5号機取水口廻りのALPS処理水海洋放出設備設置に伴う図面の変更

福島第一原子力発電所 特定原子力施設に係る実施計画変更比較表（第Ⅲ章 第1編）

図3.1-1 周辺監視区域図

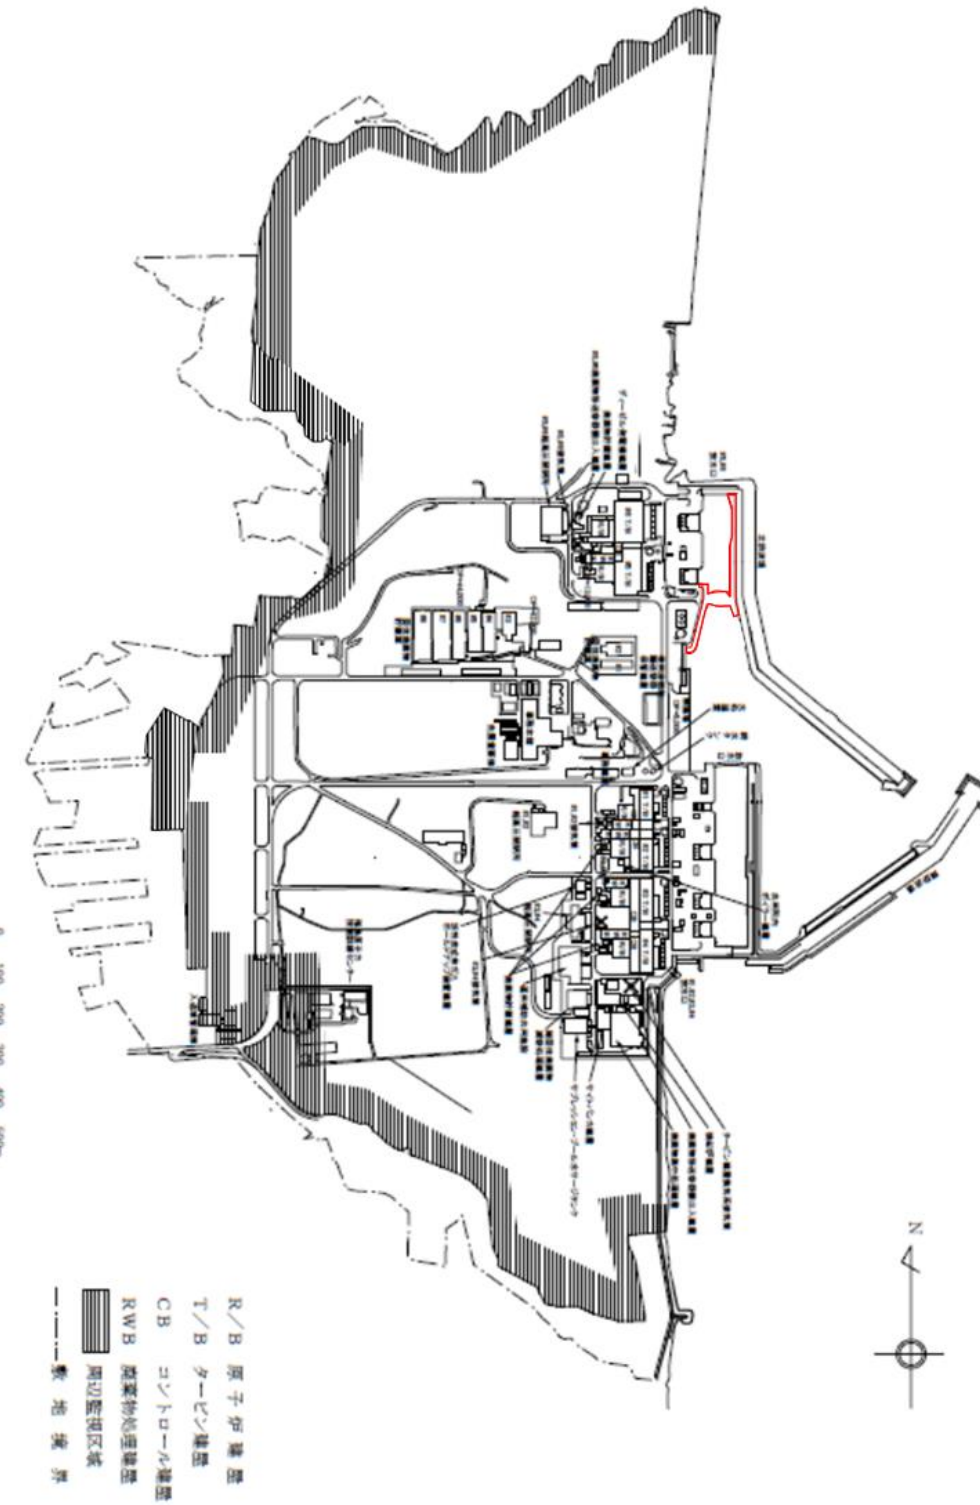
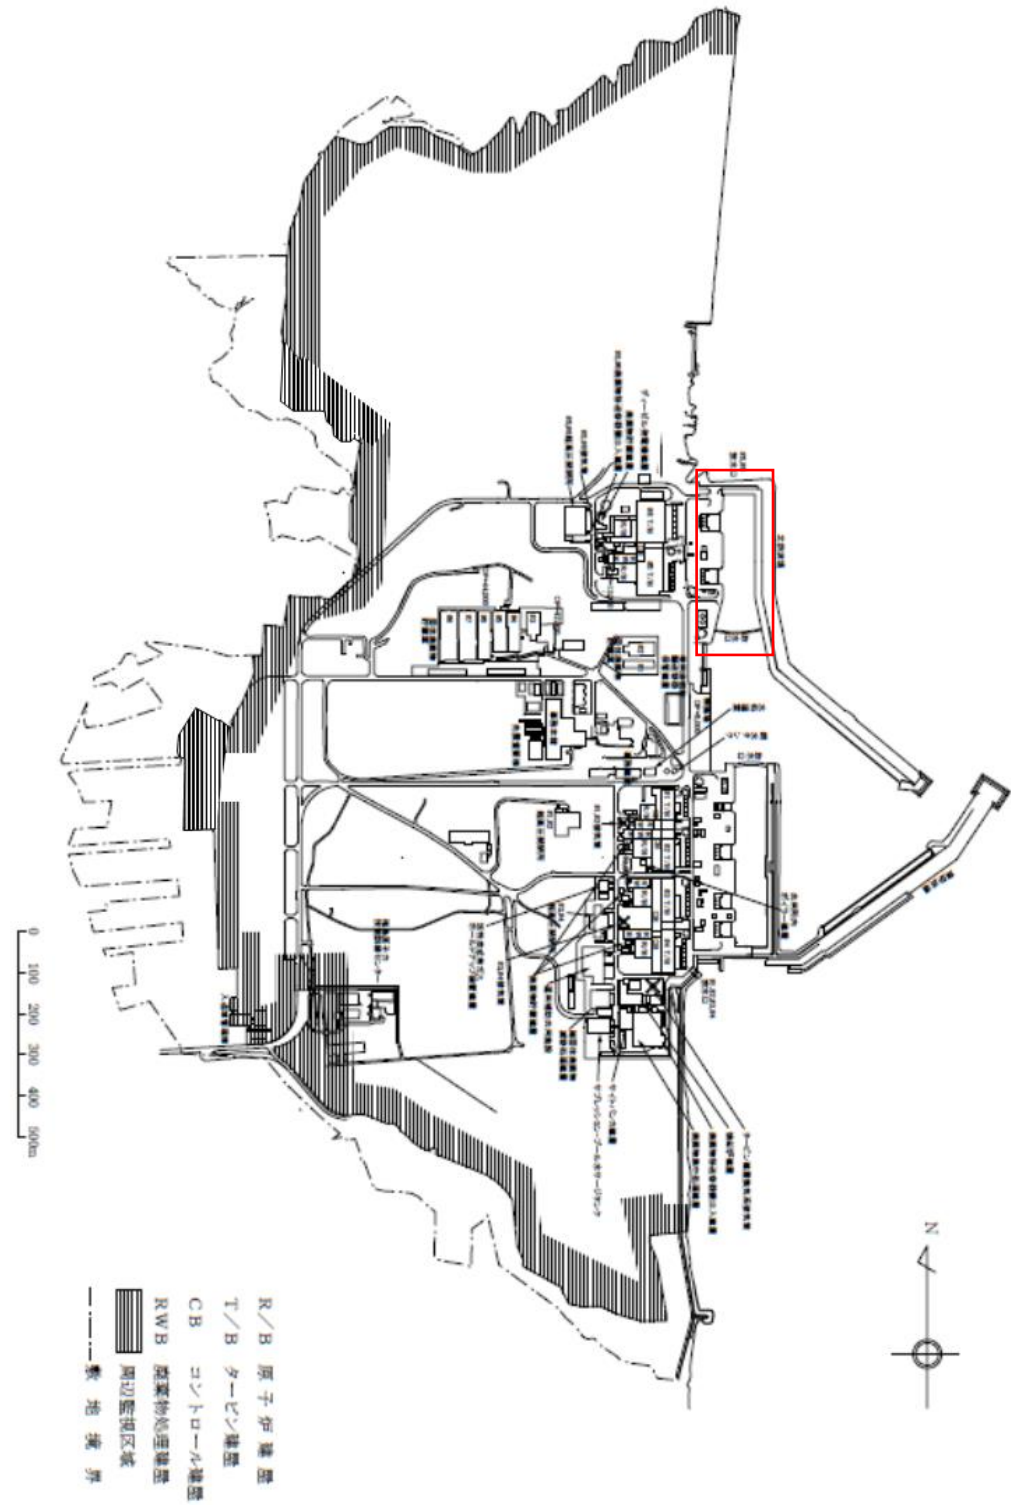
5号機取水口廻りのALPS
処理水海洋放出設備設置に伴
う図面の変更

図3 排水路のモニタリング計画 (サンプリング箇所)

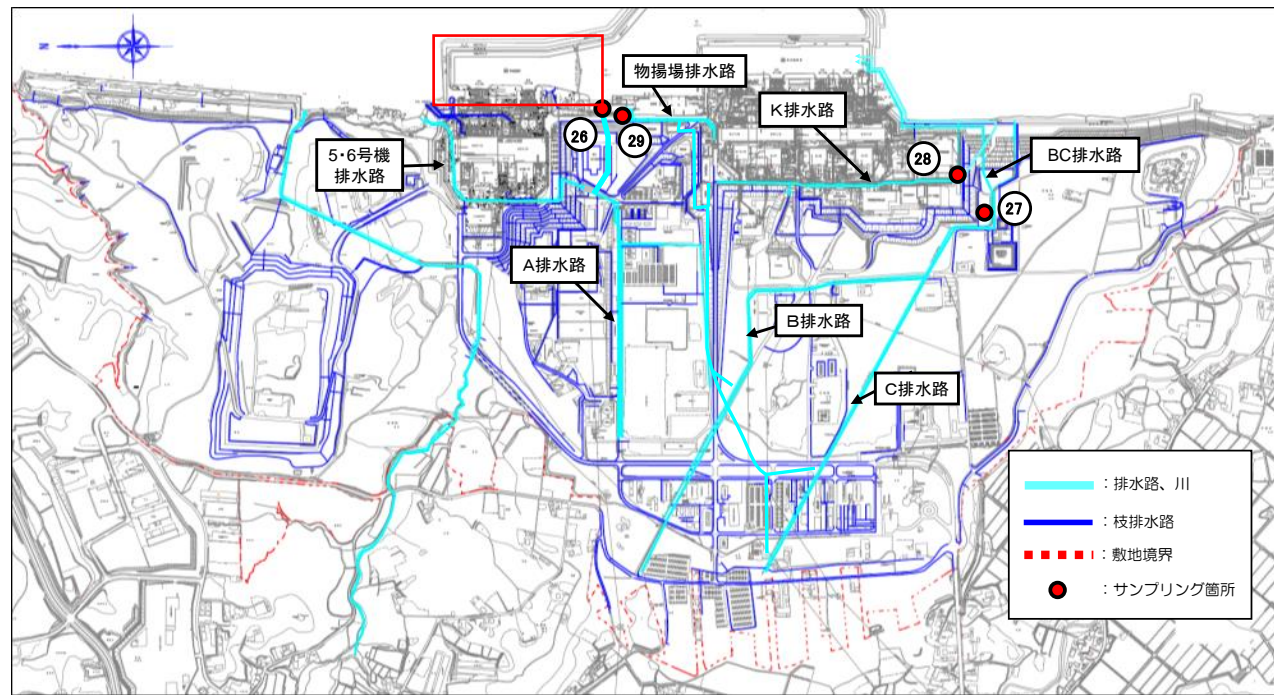
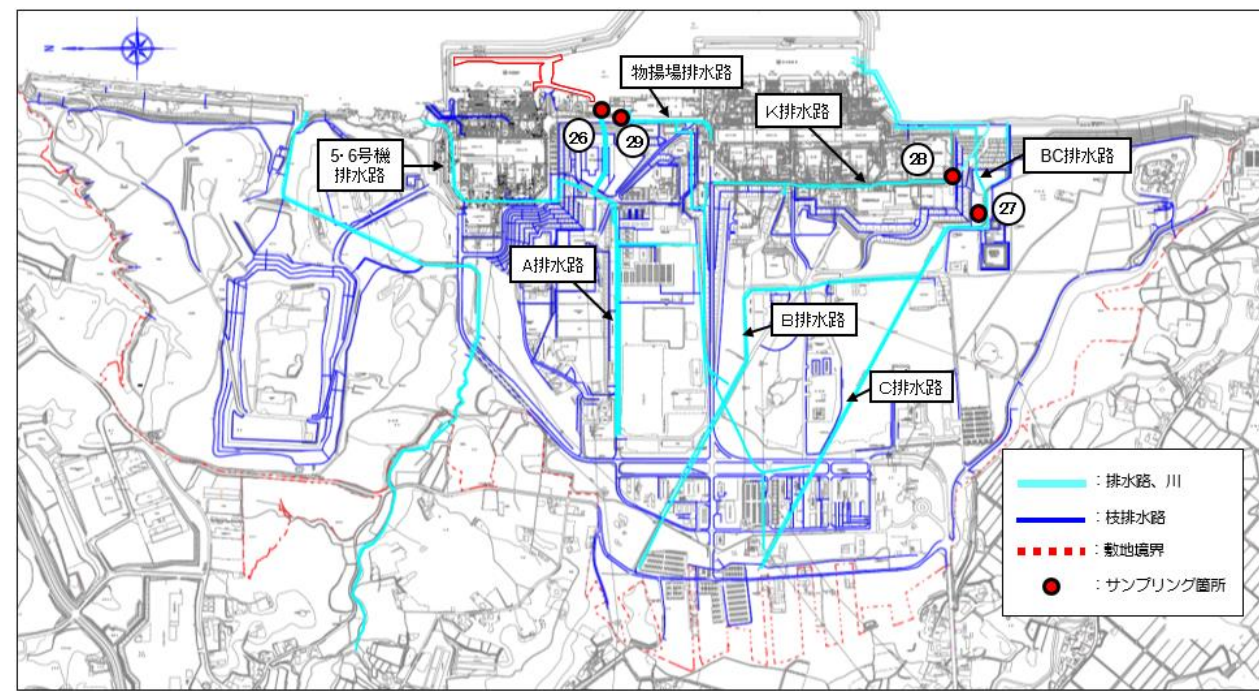
5号機取水口廻りのALPS処理水海洋放出設備設置に伴う図面の変更
